Windpark Trumau

TEILGUTACHTEN

EISABFALL UND SCHATTENWURF

Betrifft: Südwind Windparkanlagen GmbH, Wien Energie GmbH und ImWind
Elements GmbH; Windpark Trumau; Antrag gemäß § 5
Umweltverträglichkeitsprüfungsgesetz 2000, UVP-G 2000; Erstellung des
Teilgutachtens "Eisabfall und Schattenwurf"

Abbildung 2: Abstände zu höherrangigen Verkehrswegen (Ausschnitt aus U-91)

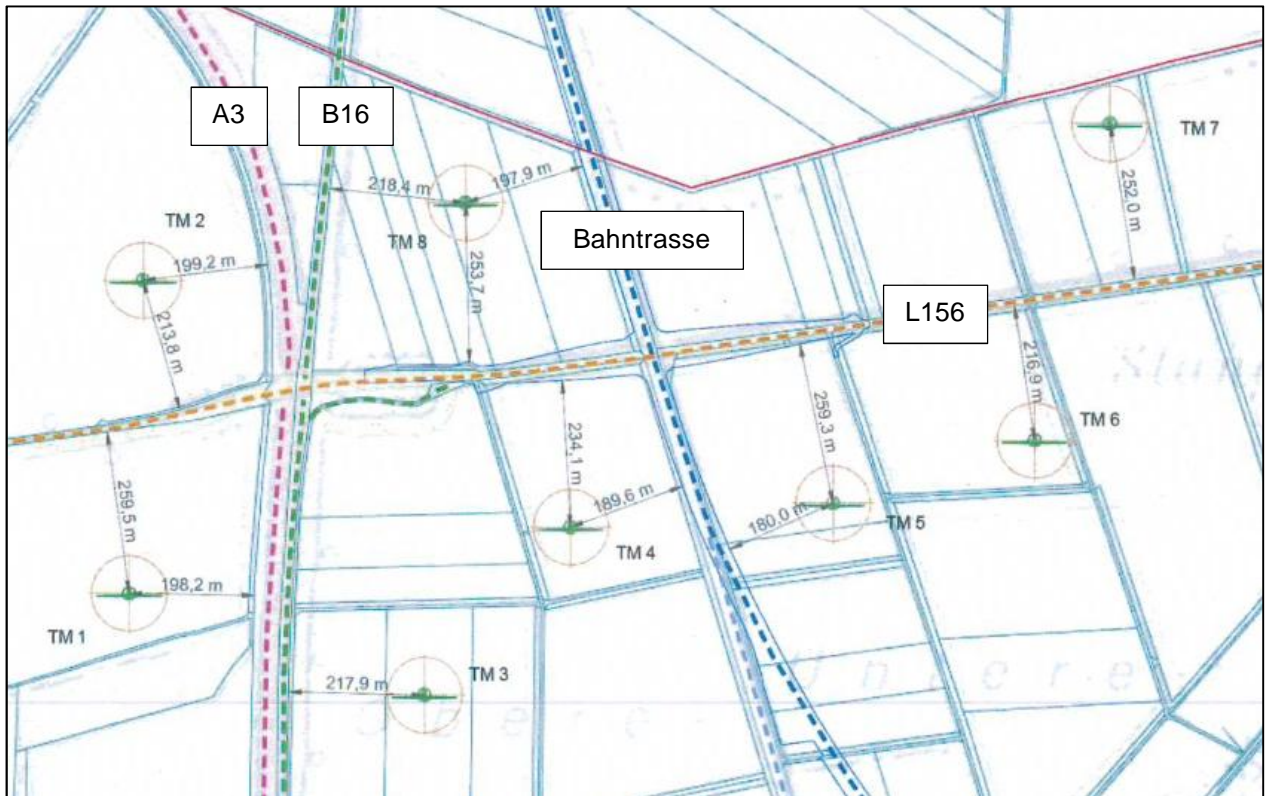
Angesichts der berechneten maximalen Eisfalldistanz ist kein Verfrachten von Eisstücken auf die umliegenden höherrangigen Verkehrswege zu erwarten.

Abbildung 4: Schattenimmissionen durch den Windpark Trumau (Ausschnitt aus U-90)

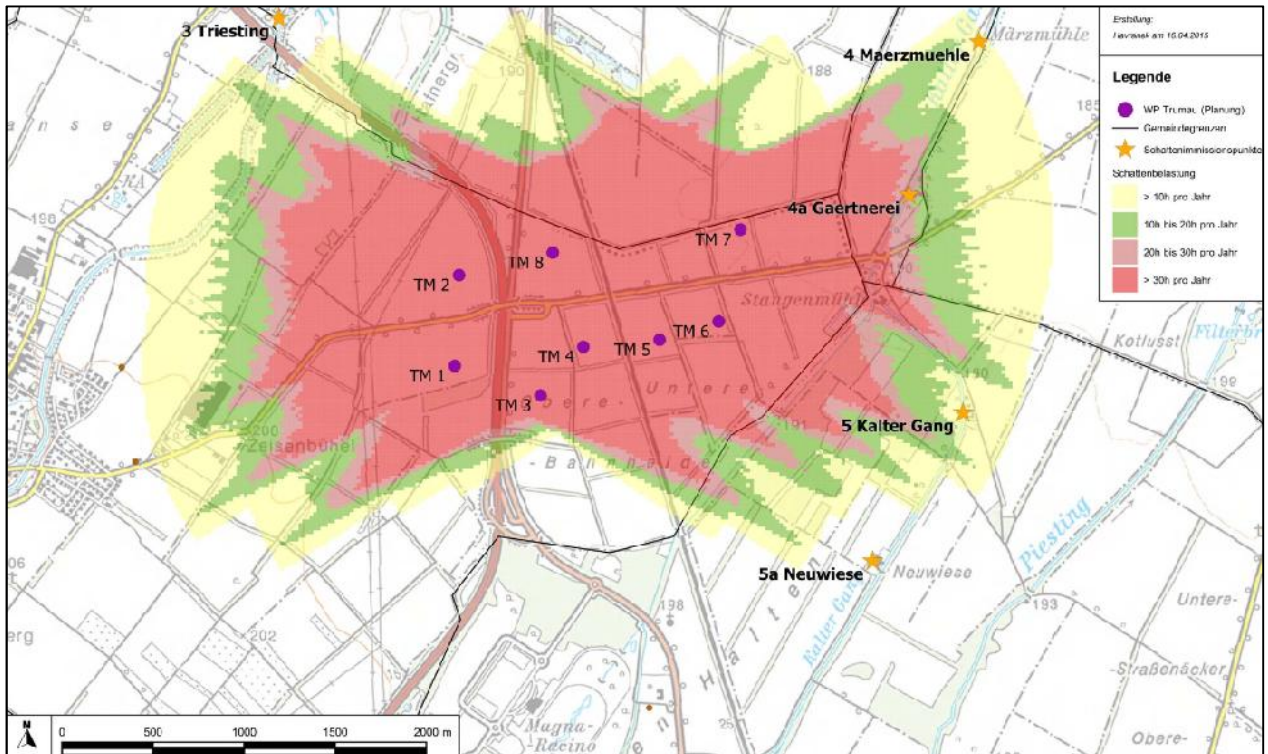
Der gegenständlich geplante Windpark Trumau verursacht periodisch auftretenden Schattenwurf an den Immissionspunkten 4, 4a und 5.

Im gegenständlich vorliegenden Fall kann nach eingehender stichprobenartiger Prüfung der Berechnungen davon ausgegangen werden, dass diese richtig durchgeführt wurden. Die Ergebnisse können somit für weitere Betrachtungen als Grundlage verwendet werden.
